NOTE DE SECURITE

Produit: Sellettes de paramoteur

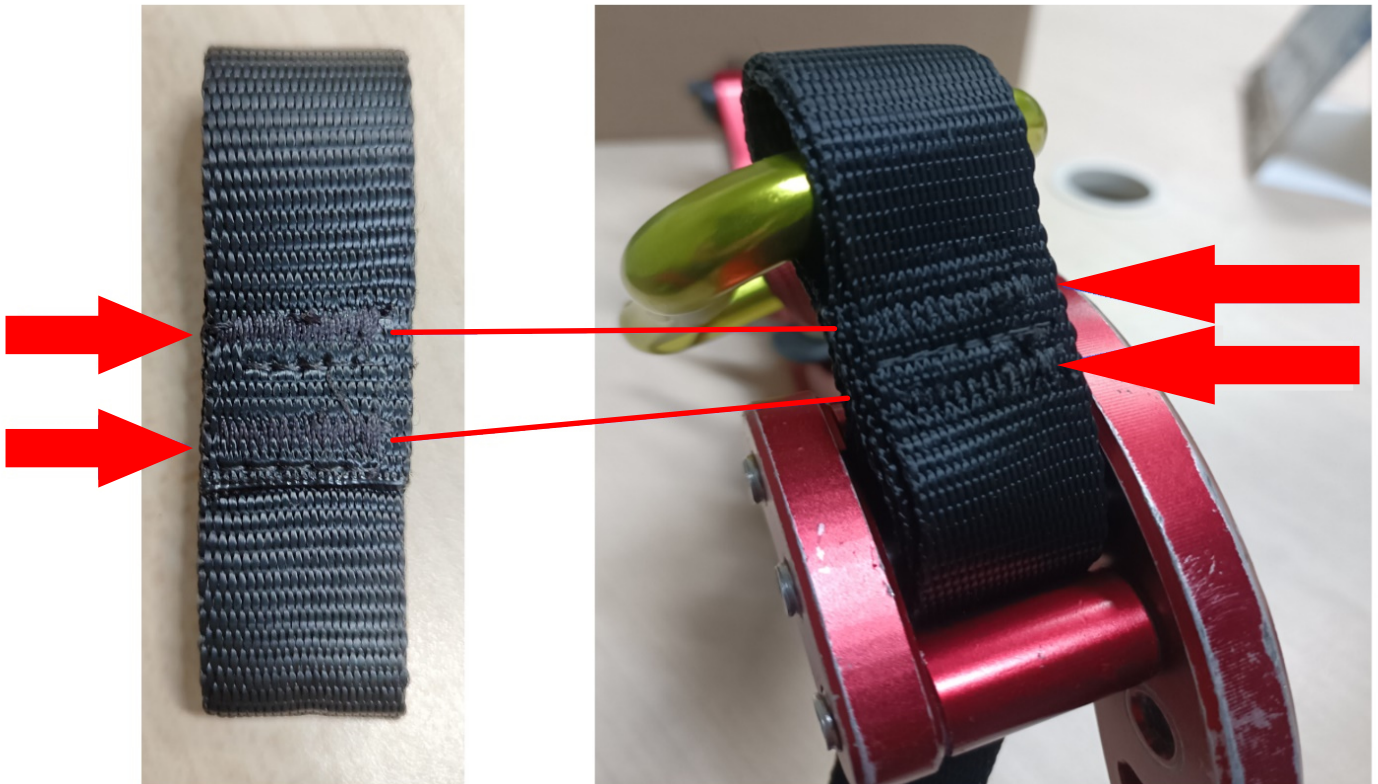
Description du problème: Sur une des sellettes, on a constaté l'absence de coutures de sécurité sur la sangle de liaison entre le bras et le mousqueton de la voile.

Il y a 3 coutures - une droite en bas et 2 autres coutures comme indiqué - il est obligatoire d'avoir les deux coutures comme indiqué par les flèches..

Procédure : Vérifiez que la bande en question présente les bonnes coutures avant le prochain vol.

L'identification de l'existence des coutures lève le doute et le produit peut être utilisé normalement.

Si les coutures sont manquantes ou si des doutes persistent, n'utilisez pas l'équipement et contactez l'usine en utilisant les coordonnées ci-dessous :
